変更前	変更後	変更理由
<p>3. 重大事故</p> <p>3.1 雰囲気圧力・温度による静的負荷（格納容器過圧・過温破損）</p> <p>3.1.1 格納容器破損モードの特徴，格納容器破損防止対策</p> <p>(1)格納容器破損モード内のプラント損傷状態</p> <p>格納容器破損モード「雰囲気圧力・温度による静的負荷（格納容器過圧・過温破損）」に至る可能性のあるプラント損傷状態は、「1.2 評価対象の整理及び評価項目の設定」に示すとおり，TQUV，TQUX，LOCA，長期TB，TBU，TBP及びTBDである。</p> <p>(2)格納容器破損モードの特徴及び格納容器破損防止対策の基本的考え方</p> <p>格納容器破損モード「雰囲気圧力・温度による静的負荷（格納容器過圧・過温破損）」では，運転時の異常な過渡変化，原子炉冷却材喪失事故又は全交流動力電源喪失が発生するとともに，非常用炉心冷却系等の安全機能の喪失が重畳する。このため，緩和措置がとられない場合には，原子炉格納容器内へ流出した高温の原子炉冷却材や熔融炉心の崩壊熱等の熱によって発生した水蒸気，金属－水反応等によって発生した非凝縮性ガス等の蓄積によって，原子炉格納容器内の雰囲気圧力・温度が緩慢に上昇し，原子炉格納容器の過圧・過温により原子炉格納容器破損に至る。</p> <p>したがって，本格納容器破損モードでは，損傷炉心の冷却のための低圧代替注水系（常設）による原子炉注水，代替格納容器スプレイ冷却系による原子炉格納容器冷却，また，代替循環冷却系又は格納容器圧力逃がし装置及び更なる信頼性向上の観点から設置する代替格納容器圧力逃がし装置による原子炉格納容器除熱によって原子炉格納容器破損及び放射性物質の異常な水準での敷地外への放出の防止を図る。</p> <p>本格納容器破損モードは，原子炉格納容器バウンダリに対する過圧・過温の観点で厳しい事象であり，代替循環冷却系の使用可否により，格納容器圧力・温度等の挙動が異なることが想定されるため，代替循環冷却系を使用する場合と使用しない場合の両者について，格納容器破損防止対策の有効性評価を行う。代替循環冷却系が使用できる場合には，格納容器圧力逃がし装置及び代替格納容器圧力逃がし装置よりも優先して使用する。</p> <p>なお，本格納容器破損モードの評価では重大事故等対処設備に期待しており，原子炉圧力容器破損に至ることはないが，重大事故等対処設備に期</p>	<p>3. 運転中の原子炉における重大事故</p> <p>3.1 雰囲気圧力・温度による静的負荷（格納容器過圧・過温破損）</p> <p>3.1.1 格納容器破損モードの特徴，格納容器破損防止対策</p> <p>(1) 格納容器破損モード内のプラント損傷状態</p> <p>格納容器破損モード「雰囲気圧力・温度に

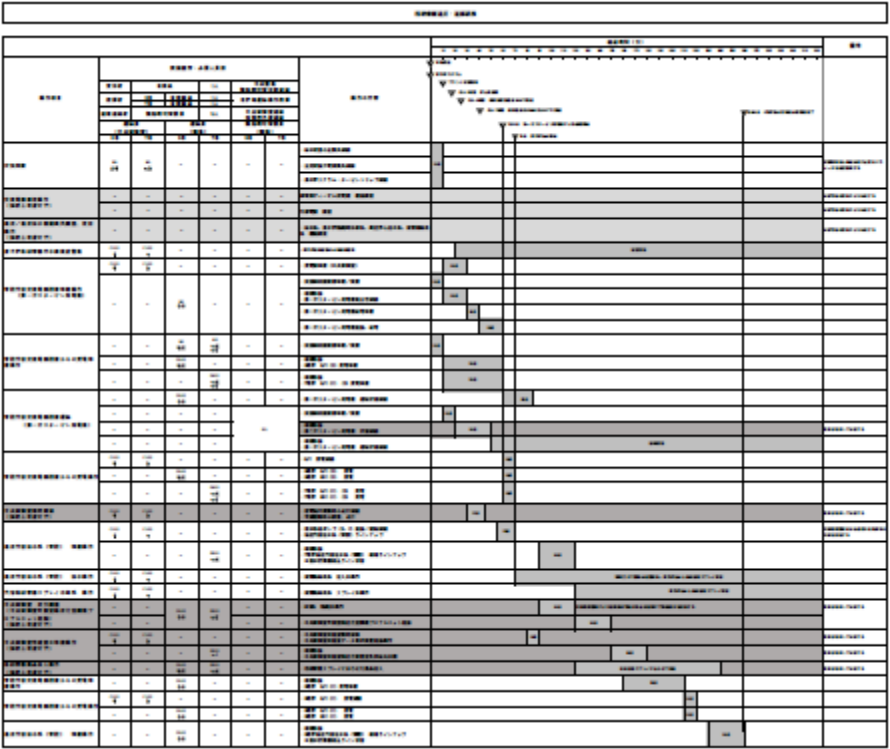
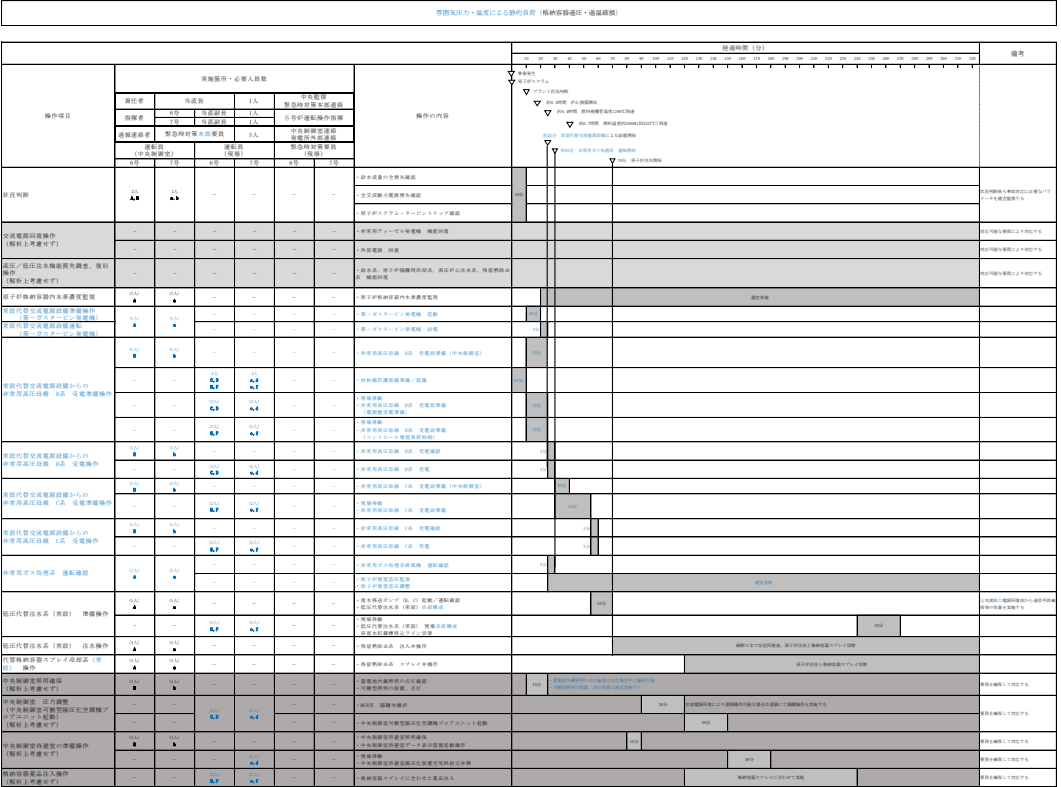
変更前	変更後	変更理由
 <p>図 3.1.2.3 格納容器破損モード「雰囲気圧力・温度による静的負荷（格納容器過圧・過温破損）」時の使用系統概要（代替循環冷却系を使用する場合）(3/4) (原子炉注水)</p>	 <p>第 3.1.2.3 図 「雰囲気圧力・温度による静的負荷（格納容器過圧・過温破損）」の重大事故等対策の概略系統図（代替循環冷却系を使用する場合）(3/4)（原子炉注水）</p>	<p>②（送水ラインの変更） ⑤</p>
 <p>図 3.1.2.4 格納容器破損モード「雰囲気圧力・温度による静的負荷（格納容器過圧・過温破損）」時の使用系統概要（代替循環冷却系を使用する場合）(4/4) (原子炉格納容器除熱)</p>	 <p>第 3.1.2.4 図 「雰囲気圧力・温度による静的負荷（格納容器過圧・過温破損）」の重大事故等対策の概略系統図（代替循環冷却系を使用する場合）(4/4) (原子炉格納容器除熱)</p>	<p>⑤</p>

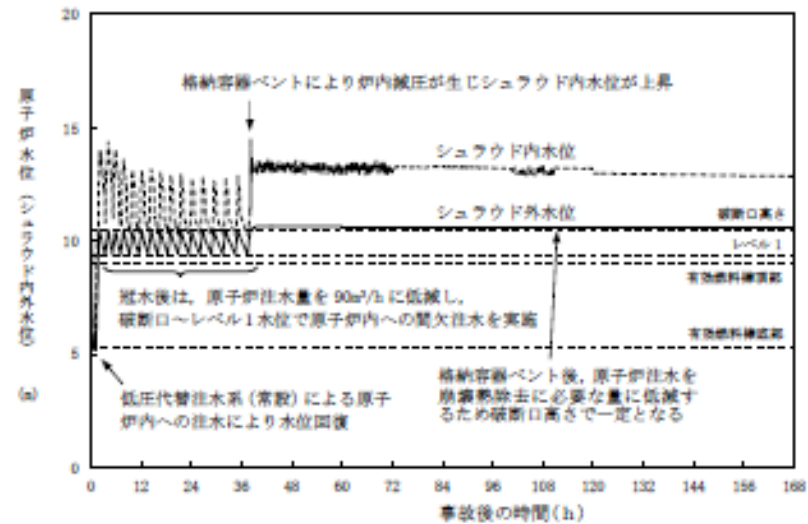
変更前	変更後	変更理由
 <p>図 3.1.3.3 格納容器破損モード「雰囲気圧力・温度による静的負荷（格納容器過圧・過温破損）」時の使用系統概要（代替循環冷却系を使用しない場合）(3/3) (原子炉注水及び原子炉格納容器除熱)</p>  <p>図 3.1.3.4 格納容器破損モード「雰囲気圧力・温度による静的負荷（格納容器過圧・過温破損）」時の対応手順の概要（代替循環冷却系を使用しない場合）</p>	 <p>第 3.1.3.3 図 「雰囲気圧力・温度による静的負荷（格納容器過圧・過温破損）」の重大事故等対策の概略系統図（代替循環冷却系を使用しない場合）(3/3) (原子炉注水及び原子炉格納容器除熱)</p>  <p>第 3.1.3.4 図 「雰囲気圧力・温度による静的負荷（格納容器過圧・過温破損）」の対応手順の概要（代替循環冷却系を使用しない場合）</p>	<p>② (送水ラインの変更) ② (代替格納容器圧力逃がし装置の位置づけ変更に伴う反映) ⑤</p> <p>② (送水ラインの変更) ② (非常用ガス処理系の位置づけ変更に伴う反映) ② (代替格納容器圧力逃がし装置の位置づけ変更に伴う反映) ② (サプレッション・チェンバ・プール水位による格納容器ベント判断追記) ⑤</p>

図 5.2.4 全交流動力電源喪失時の作業と所要時間(1/2)

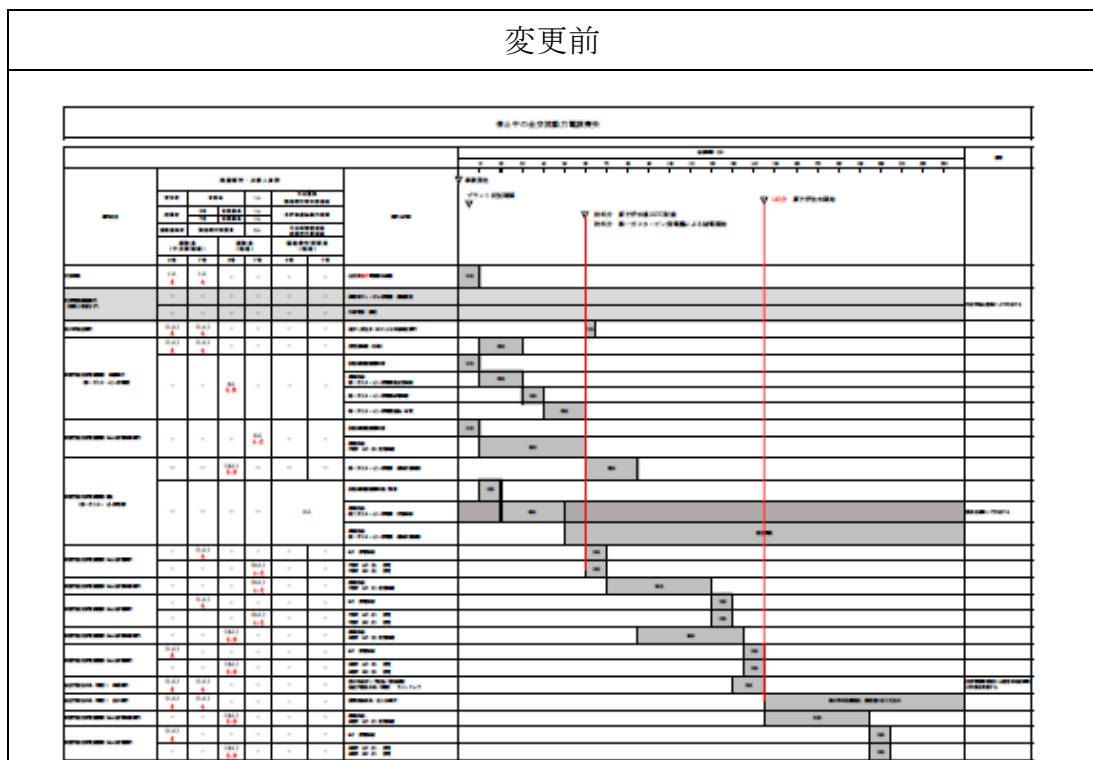
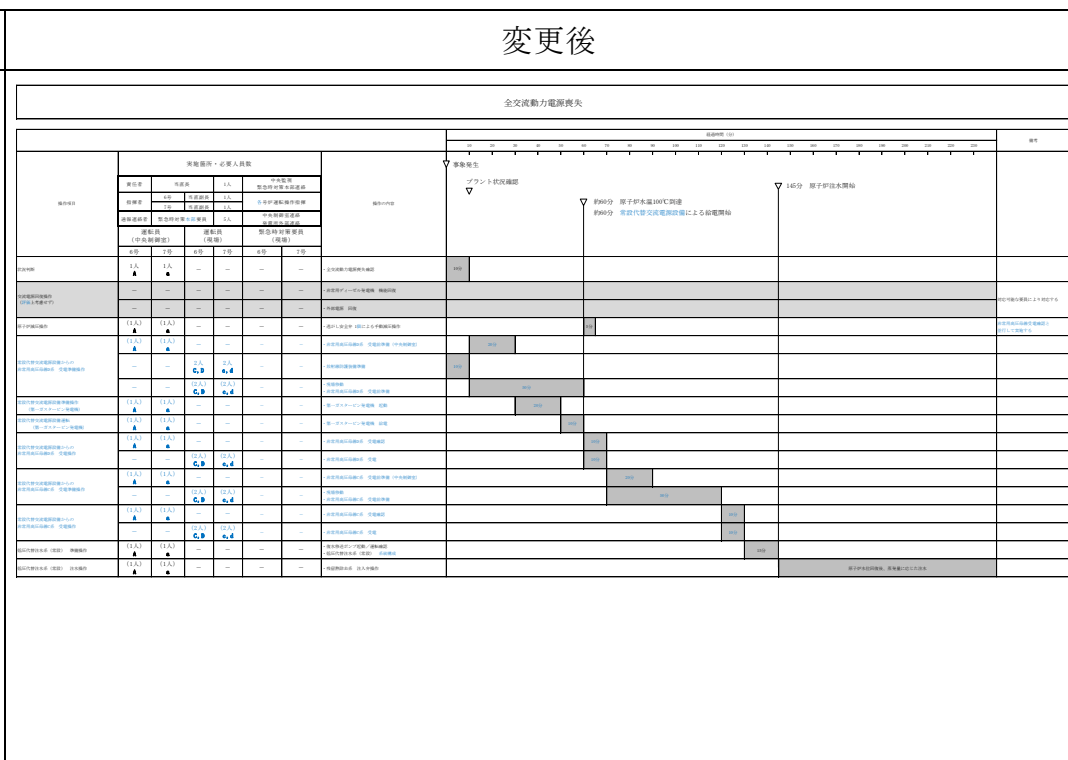
② (常設代替交流電源設備の遠隔起動化による操作内容の修正)

図 5.2.4 全交流動力電源喪失時の作業と所要時間(2/2)

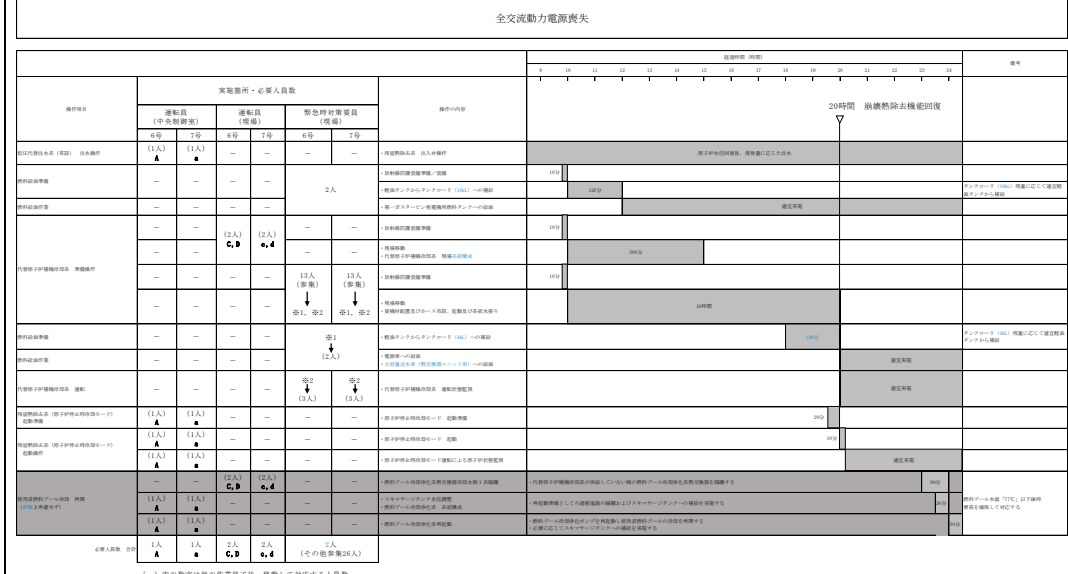
② (給油準備作業時間の見直し)
